POLARIS SALES MEXICO S. DE R.L. DE C.V. CONVOCA A TODOS LOS PROPIETARIOS DE LAS UNIDADES POLARIS SPORTSMAN MODELOS 2015 Y 2016, CUYA LISTA DE MODELOS SE ENCUENTRA MÁS ABAJO.

A-17-01-A

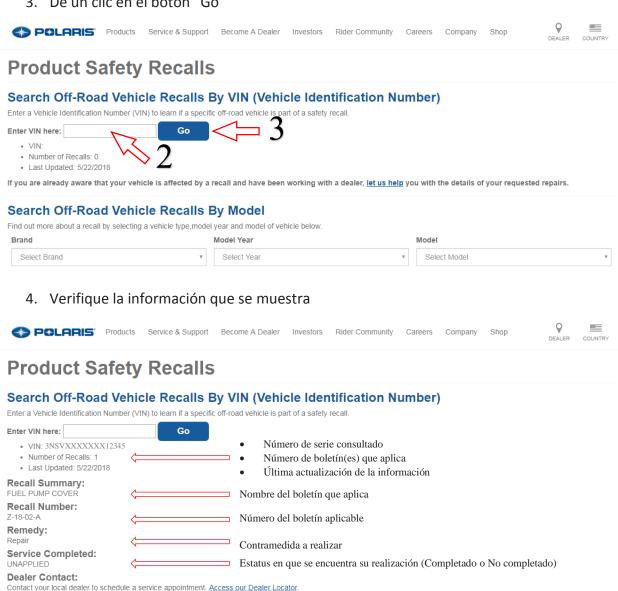
Algunos de estos modelos fueron manufacturados con un panel lateral muy cercano al múltiple de escape y estos podrían entrar en contacto ocasionando daño a la unidad por alta temperatura. Solución: Instalación de paneles protectores de calor, ducto de ventilación de embrague y una nueva cubierta del múltiple de escape.
